## ПАСПОРТ

доступности для инвалидов объекта и предоставляемых на нем услуг

**АКТ ОБСЛЕДОВАНИЯ**  
**Муниципального бюджетного дошкольного образовательного учреждения**  
**«Детский сад № 11 «Сказка»**  
**298109, Республика Крым, г. Феодосия, ул. Челнокова, д.108А**

**К ПАСПОРТУ ДОСТУПНОСТИ № 1**

| 8. Позтажные планы  | на 2 л. |

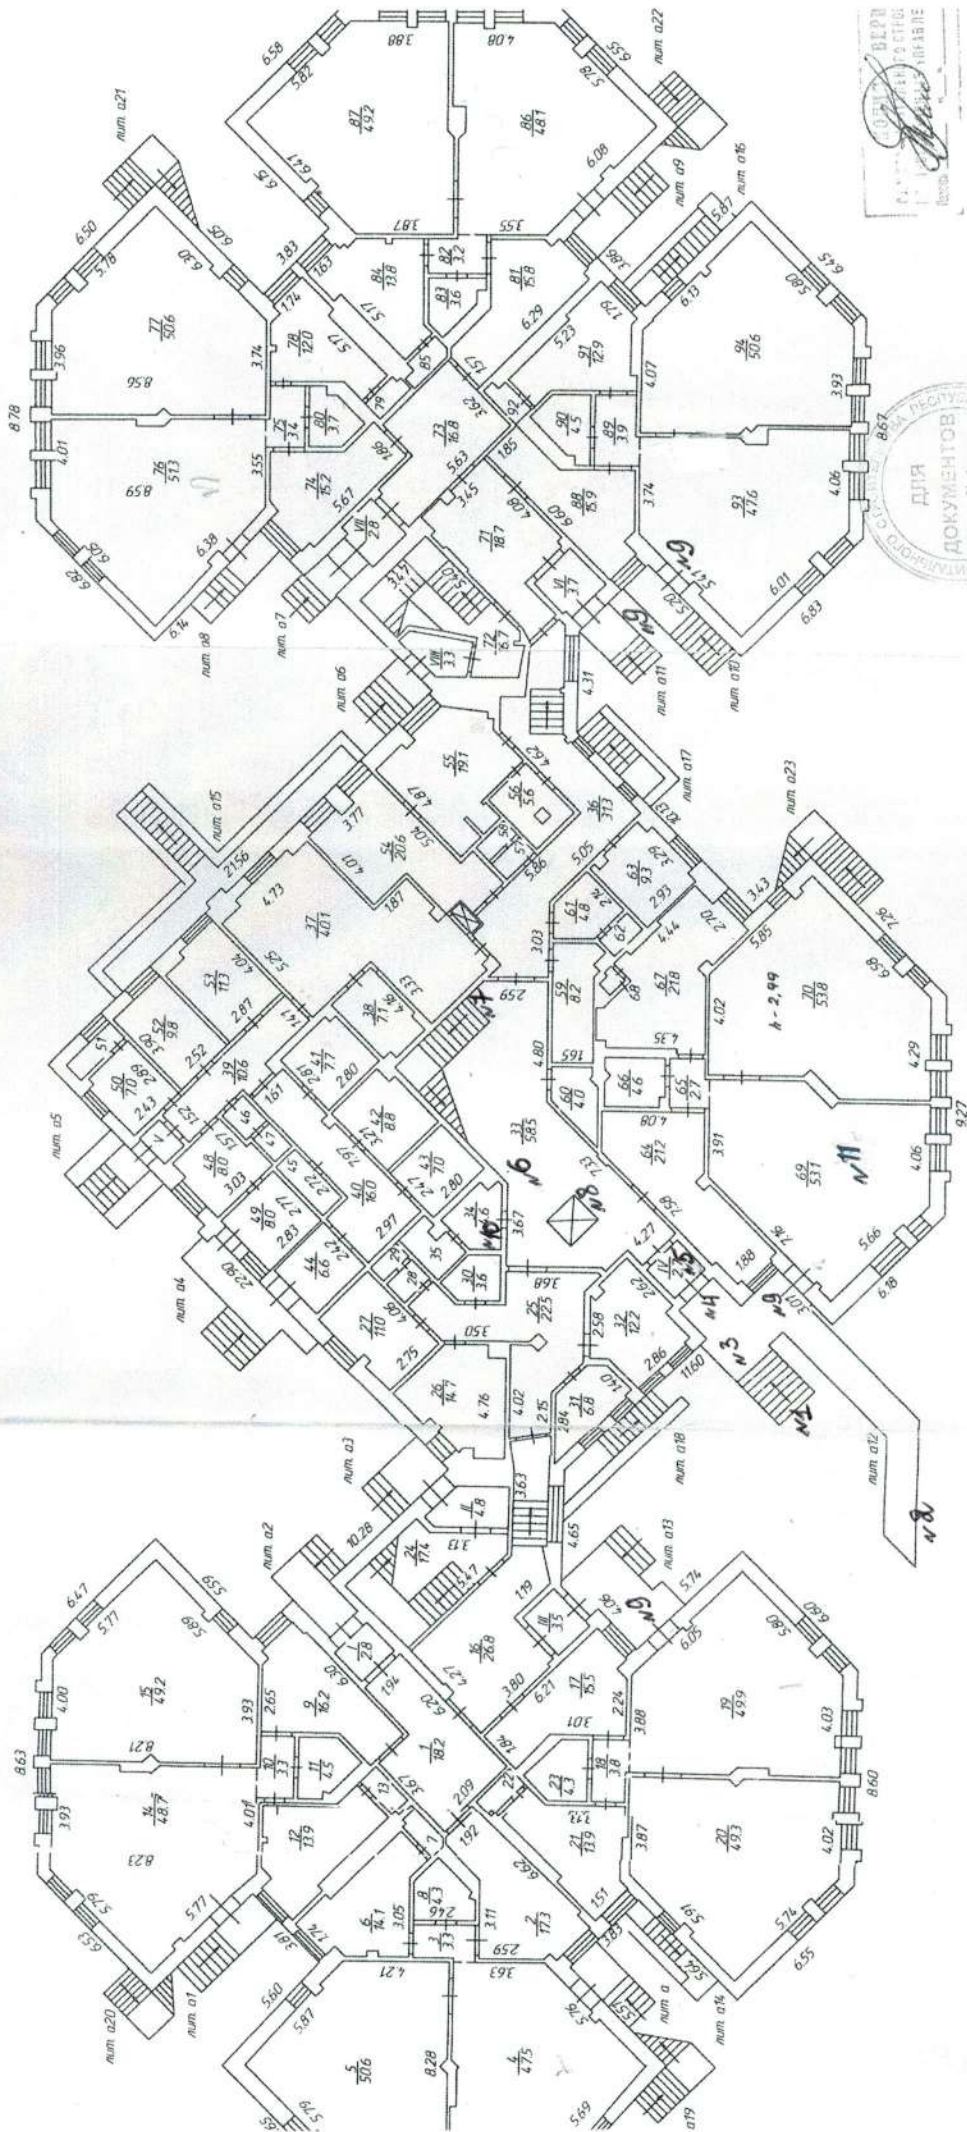
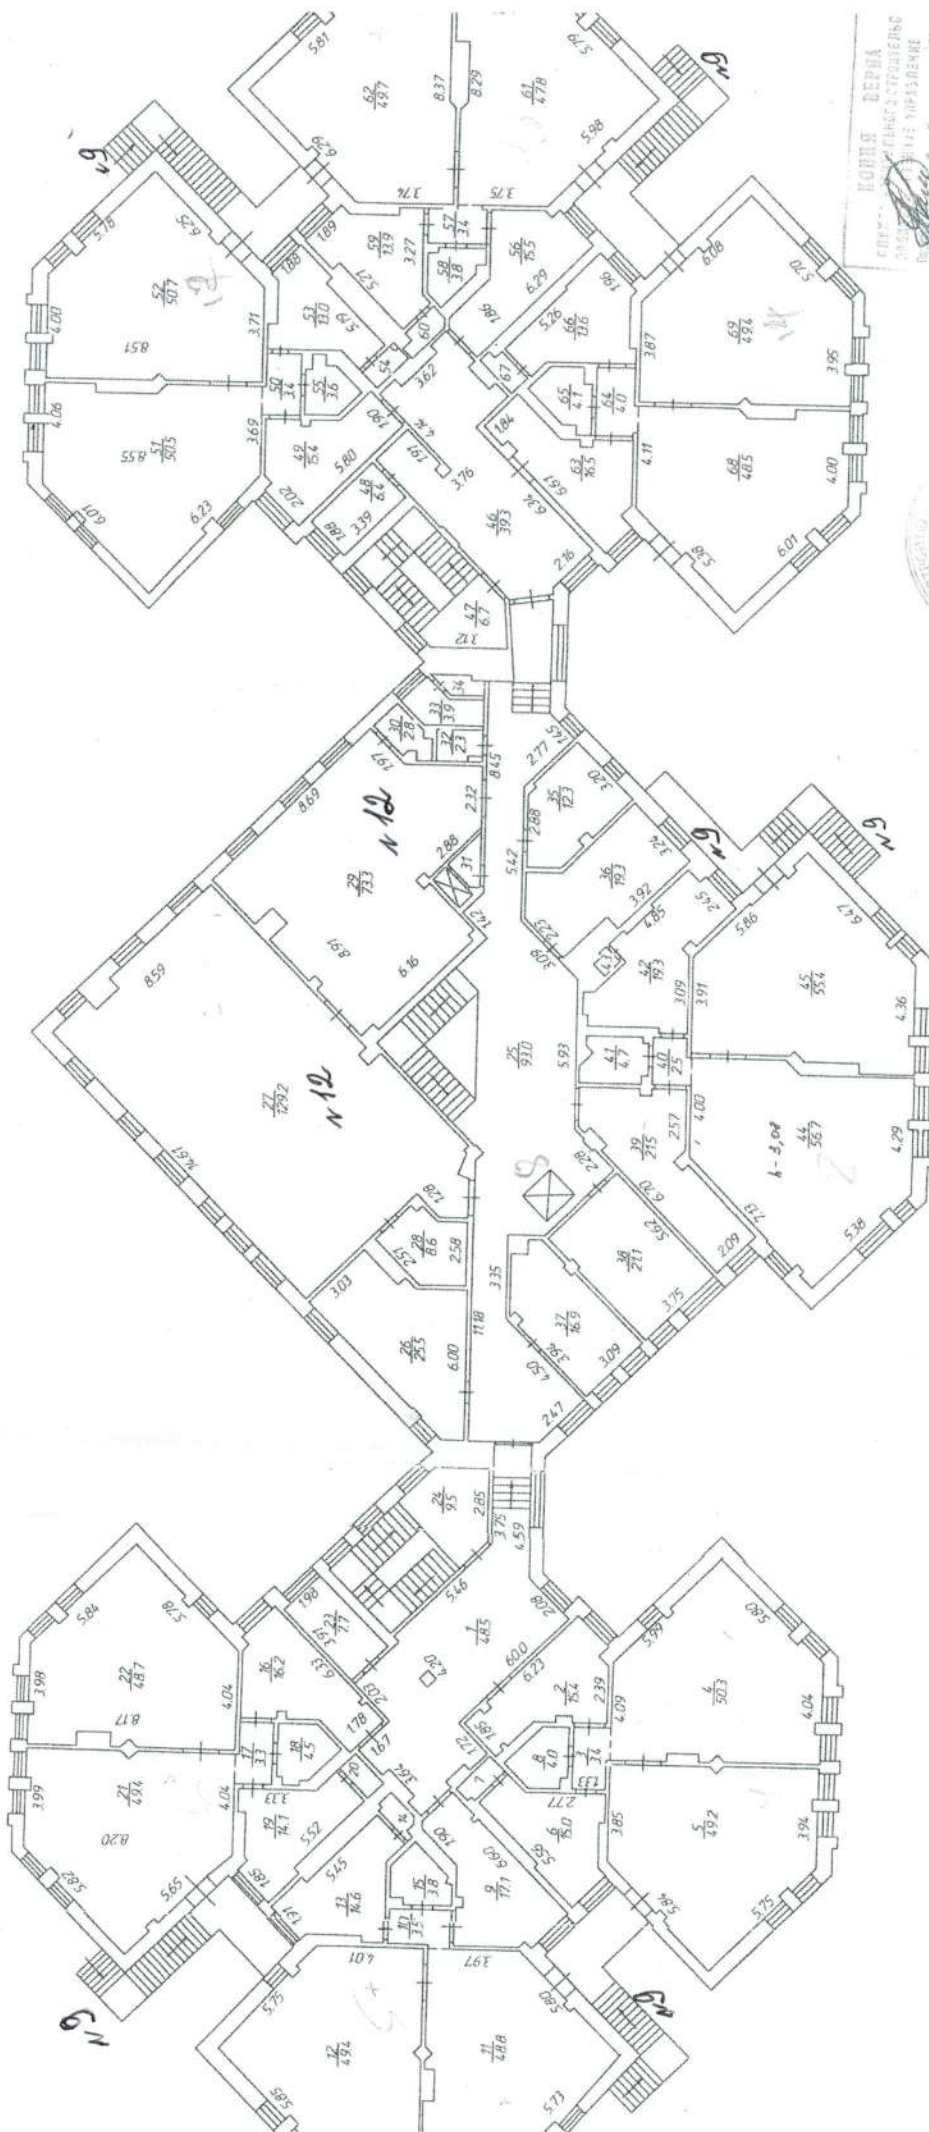
2.1	Лестница (наружная)	есть	План I этажа №1	9,13,14	Отсутствует цветовая, тактильная маркировка в верхней части лестницы		- установить цветовую и тактильную маркировку	ТР

2.2	Пандус (наружный)	есть	План I этажа №2	11,19	Завершение горизонтальной части поручня должно быть длиннее наклонной части пандуса на 0,3 м	К, О	- оборудовать пандус в соответствии с нормативами	ТР

2.3	Входная площадка (перед дверью)	есть	План I этажа №3	9,12				
2.4	Дверь	есть	План I этажа № 4	9,10,12, 44	Отсутствует контрастная лента по контуру двери, порог выше 0,014 м.	все	- установить цветовую маркировку по контуру двери, обустроить порог наклонным подъемом и спуском.	ТР
	Дверь (раздвижная)	нет			- конструкцией здания не предусмотрена раздвижная дверь

3.1	Коридор (вестибюль, зона ожидания, галерея, балкон)	есть	План I этажа №6	15-17, 22, 32,	– на 1 этаже порог в зоне целевого назначения выше 0,014 м;	все	Обустроить порог в соответствии с нормативами

3.2	Поручни	нет			–отсутствуют пристенные поручни в коридоре 1 этажа		Установить поручни в соответствии с нормативами	
3.3	Лестница (внутри здания)	есть	План I этажа №7	213031	- отсутствие тактильных и напольных указателей перед лестницами - отсутствие на краевых ступенях лестничных маршей контрастных, противоскользящих полос (ширина 0.08 – 0,1 м)	все	Разместить тактильные и напольные указатели перед лестницами, контрастные, противоскользящие полосы на лестничных маршах	ТР

3.4	Пандус (внутри здания)	нет						
3.5	Адаптированный лифт	есть	План I, II этажа №8	161732	Не работает	К, О	Заключить договор на обслуживание лифта, обеспечить работу лифта	Орг.

3.9	Пути эвакуации (в т.ч. зоны безопасности)	есть	План I, II этажа №9	23-28	– марши лестницы путей эвакуации с 1-го и со 2-го этажа шириной менее 1,4 м; – краевые ступени лестничных маршей не выделены цветом или фактурой; не оборудованы съезды для инвалидной коляски на внутренних лестницах второго этажа и эвакуационных лестницах; не в полной мере обеспечено информационное сопровождение на путях движения к эвакуационному выходу.	все	– рассмотреть возможность приведения лестницы путей эвакуации с 1-го и со 2-го этажа в соответствие с нормативами; – выделить краевые ступени лестничных маршей цветом или фактурой; оборудовать съезды для инвалидной коляски на внутренних лестницах второго этажа и эвакуационных лестницах; обеспечить информационное сопровождение на путях движения к эвакуационному выходу (визуальную, звуковую и тактильную информацию с указанием направления движения).	ТР
	ОБЩИЕ требования к зоне

4.4	Кабинетная форма обслуживания	есть	План I этажа № 11	29, 34	Пороги к зоне целевого назначения выше 0,014 м Санитарно – гигиеническое помещение не оборудовано	все	Привести в соответствие с нормативами

4.5	Зальная форма обслуживания	есть	План II этажа № 12	29	– отсутствует дублирование звуковой и визуальной информации; – пороги к зоне целевого назначения выше 0,025 м;	все	– высоту порогов привести в соответствие с нормативами; – обеспечить дублирование для инвалидов звуковой и визуальной информации.	ТР, ТСП, Орг.

5.1	Туалетная комната	есть	План I этажа №10	37-42	<ul style="list-style-type: none"> <li>– Санитарно-гигиеническое помещение не соответствует нормативам размеров для пользования инвалидами, передвигающимися на кресле-коляске и инвалидами с нарушениями опорно-двигательного аппарата;</li> <li>– отсутствует кнопка вызова;</li> <li>– нет поручней, крючков для одежды, костылей и другой принадлежности;</li> <li>– отсутствуют специальные знаки ( в том числе рельефные)</li> </ul>	все	-произвести перепланировку санузла, предусмотрев обустройство универсальной кабины для инвалидов, передвигающихся на креслах-колясках и с нарушениями опорно-двигательного аппарата согласно нормативам.	КР, ТСР

5.2	Душевая/ванная комната	есть	План I этажа №10	40	<ul style="list-style-type: none"> <li>– отсутствует закрепленное на стене складное сидение, которое должно быть расположено на высоте 0,48м.;</li> <li>– не оборудована пристенными поручнями и кнопкой вызова дежурного персонала;</li> <li>– отсутствуют специальные знаки</li> </ul>	все	–оборудовать душевую местом для инвалидов согласно нормативам.	ТР, ТСР

Комментарий к заключению: пути движения на 1 этаже могут быть доступны для инвалидов, передвигающихся на креслах-колясках (креслах-каталках), после проведения работ по приведения порогов в соответствие с нормативами. Требуется ремонт и переоборудование эвакуационного пути – лестниц 1 и 2 этажей.

### Путь (пути) движения на территории

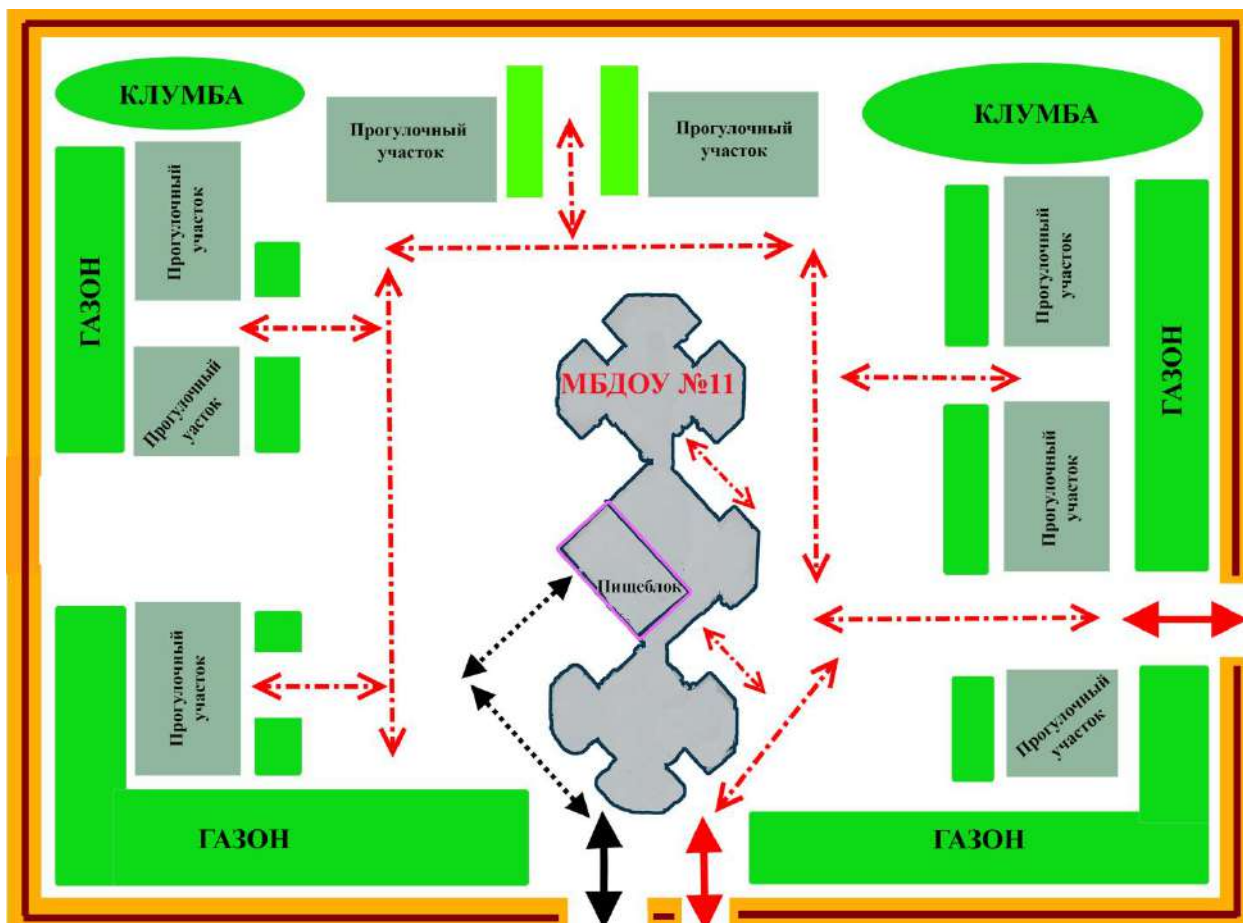
1.2	Путь (пути) движения на территории	есть	Пр. № 9	5-8,13	- отсутствует цветовая маркировка, информационное сопровождение к оборудованному входу для инвалидов, передвигающихся на креслах-колясках; - отсутствуют бордюрные пандусы на путях движения внутри садика.	все	- организовать на территории цветовую маркировку; - обеспечить информационное сопровождение к оборудованному для инвалидов, передвигающихся на креслах-колясках к входу; - обустроить бордюрные пандусы на путях движения по территории садика.	ТР, ТСП

1.3	Лестница (наружная)	нет	б/н					
1.4	Пандусы (наружные)	нет		2,3	- не оборудован бордюрный пандус перед калиткой, вход на территорию.	К, О	- обустроить бордюрный пандус перед калиткой, вход на территорию.	ТР
